女川原子力発電所2号炉 保安電源設備について (審査会合コメント回答)

令和元年 5月30日
東北電力株式会社

1. 審査会合での指摘事項

図2-1 燃料消費量及び燃料タンク構成図

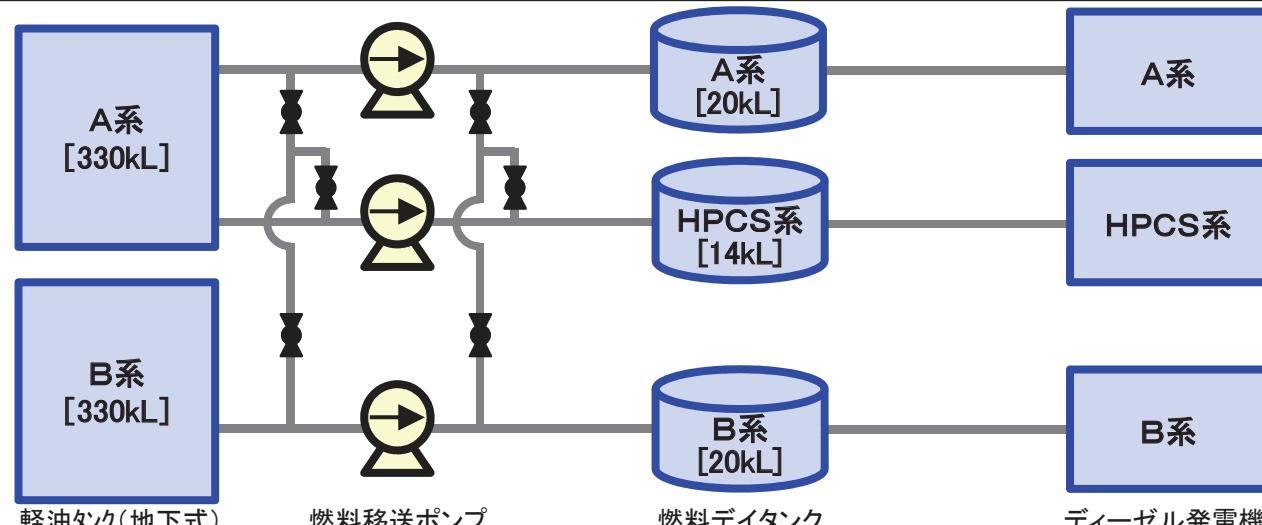
○外電喪失時の燃料確保に関し、非常用及び高圧炉心スプレイ系ディーゼル発電機の記載を適正化すること。

○外部電源喪失を伴う運転時の異常な過渡変化時又は設計基準事故時に軽油タンクの単一故障が同時発生した場合であっても、必要な機能を維持できる設計である。

➢ 非常用及び高圧炉心スプレイ系ディーゼル発電機の燃料消費量並びに燃料タンク構成図は以下のとおり。

$$V_{A\text{系}} = N \times C \times 1.03^* \times H / \gamma$$
$$= (6100 \times 0.2293 \times 1.03 \times 168) / 830$$
$$= 291.61 \approx \underline{\text{約}292(\text{kL})} \quad (V_{B\text{系}} \text{は } V_{A\text{系}} \text{と同じ})$$
$$V_{\text{HPCS系}} = N \times C \times 1.03^* \times H / \gamma$$
$$= (3000 \times 0.2400 \times 1.03 \times 168) / 830$$
$$= 150.11 \approx \underline{\text{約}151(\text{kL})}$$
